CCR-VIA -- COMITATO DI COORDINAMENTO REGIONALE PER LA VALUTAZIONE D'IMPATTO AMBIENTALE

Giudizio n° 4449 Del 19/12/2024
Prot. n° 24/0431179 Del 07/11/2024

Oggetto: Istanza per l'avvio del procedimento di Verifica di assoggettabilità a VIA ai sensi dell'art. 19 del D.Lgs. 152/2006 relativa al progetto: "Realizzazione di un nuovo impianto di messa in riserva (R13) e recupero (R5) di rifiuti speciali non pericolosi nel Comune di Corropoli (TE)"

Relazione Istruttoria Titolare istruttoria: ing. Andrea Santarelli
Gruppo Istruttoria: dott. Marco Mastrangelo

Figura 11 - Piano quotato realizzato dal Geom. Mancinelli con l'individuazione delle fasce di rispetto dal ciglio superiore della scarpata

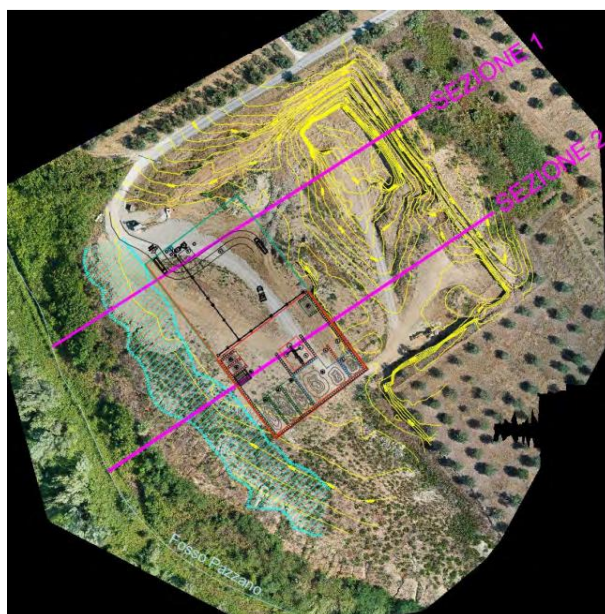
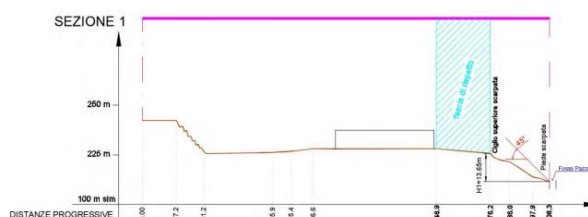
Rilevata dalla cartografia del PAI la presenza di una scarpata morfologica discontinua evidenziata nella Carta della pericolosità con graficismo lineare p-scarpate, per il quale il P.R.G.R. prevede un livello di prescrizione di tutela integrale;

Ritenuto che in assenza di tale adempimento, la fascia di rispetto generata dalla scarpata deve intendersi cautelativamente estesa per la massima ampiezza prevista, ossia da 60 m a monte dell'orlo e fino all'impluvio sottostante e che, all'interno di tale fascia, si applicano i vincoli di cui all'art. 20 comma 2 delle Norme di attuazione del PAI, che recita *“In corrispondenza delle fasce di rispetto delle Scarpate, sono consentiti esclusivamente gli interventi di cui all'art. 14, gli interventi di cui all'art. 15 comma 1 (ad esclusione dei punti k e m), gli interventi di cui all'art. 16 comma 1 e gli interventi di cui all'art. 17 comma 1 delle presenti norme”*;

Prioritariamente è necessario definire le fasce di rispetto della scarpata, così come riportato nella nota dell'Autorità di Bacino.
